Austrheim kommune  
Sætremarka 2  
5943 ASTRHEIM

Referansar:  
Dykkar:  
Vår: 22/3686 - 22/75564

## Løyve etter forskrift om planlegging og bygging av landbruksveier - gnr. 146/1 i Austrheim.

Fig. 2. Alternativ 2 brukryssing like nord for steinbrua. Kjelde: Kvalbein Korsøen Arkitektur AS.

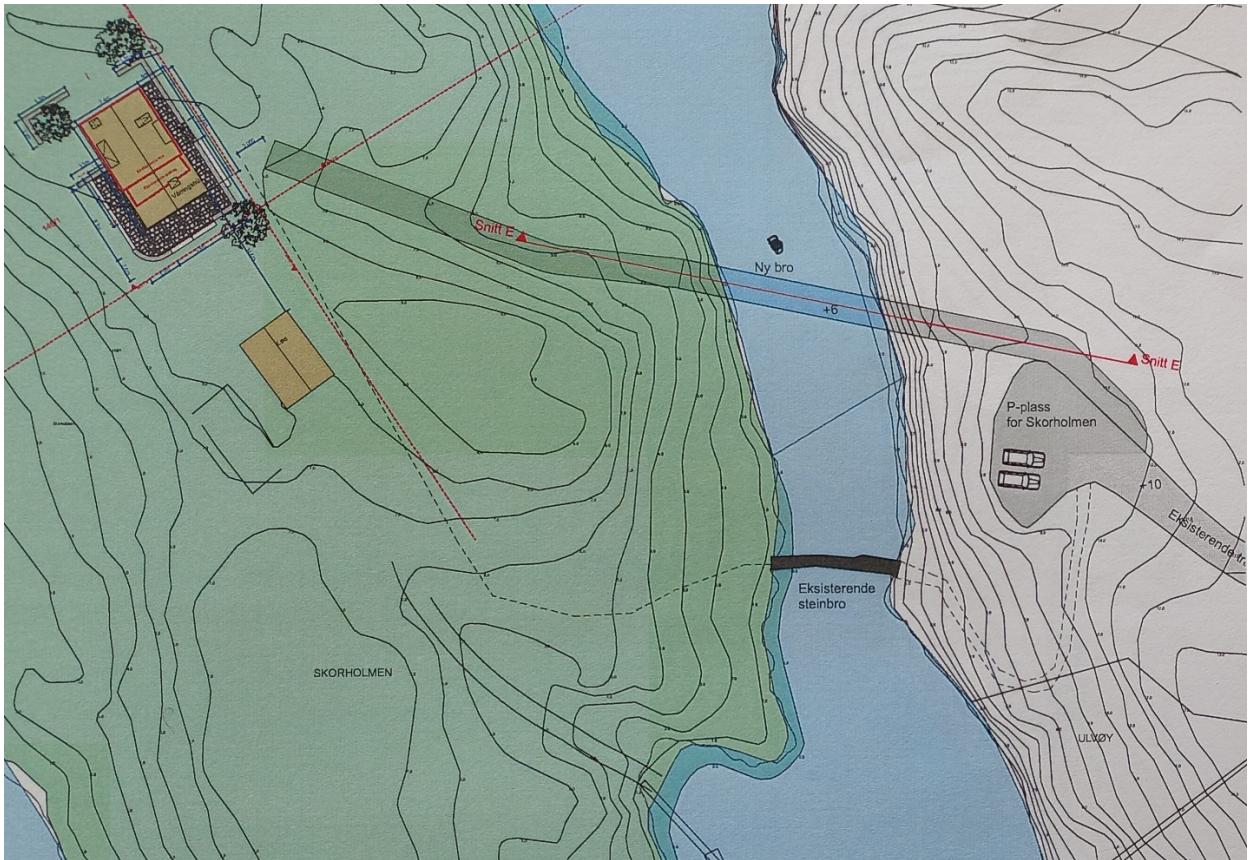
Vegbana fylgjer eksisterande trasé og ligg like nord for den gamle steinbrua. Tilkomsten ned til bruа frå Ulvøysida er bratt og noko terrengeinngrep i form av sprenging i fjell må gjennomførast. Relativt kort bruspenn og med høgd på 3 m.o.h.

For begge alternativa gjeld: Vassgjennomstrøyminga i sundet vert opprethalden. På Ulvøya er det i dag ein p-plass som begge vegalternativa må starte i frå – sjå fig. 2 nedanfor og fig. 3 neste side.

Vestland fylkeskommune, kulturavdelinga har ikkje merknader til tiltaket utover at den gamle steinbrua må takast vare på. Fylkeskommunen meiner òg at både alternativ 2 og 3 kan gjennomførast, men peikar på at utføring med detaljar og varige materialar er viktig jf. e-post av 05.09.22. Fylkeskommunen ber om å verte halden orientert vidare i prosessen når utforming og detaljar fell meir på plass.

Med unntak av fundament på Uløyvysida i alt 2, kjem ikkje tiltaka nær vassbyta (vassøyla og sjøbotnen) som dannar grunnlaget for Lurefjorden og Lindåsosane naturvernområde. Eventuelle ueheldige sider i høve intensjonane i vernet ved etablering av brufundament i alternativ 2, må etter kommunen sitt syn karakteriserast som svært avgrensa. Det er såleis vår vurdering at alternativ 2 ikkje kjem i konflikt med verneinteressene.

Kommunen må òg leggje vekt på naturinngrep for dei to ulike alternativa. Alternativ 2 vil medføre sprenging for å få tilkomst frå eksisterande p-plass og ned mot bruа. I tillegg til sjølvе bruа, er dette eit naturinngrep i seg sjølv. Bruа i alt. 2 vil liggje lågare og vere vesentleg kortare samanlikna med brualternativ 3. Visuelt vil bruа i alt. 3 stå fram som meir dominante и vere synleg på lengre hald enn bruа i alt. 2.

På bakgrunn av dette og etter ei samla vurdering, meiner kommunen at brualternativ 2 vil gje den beste løysinga totalt sett.
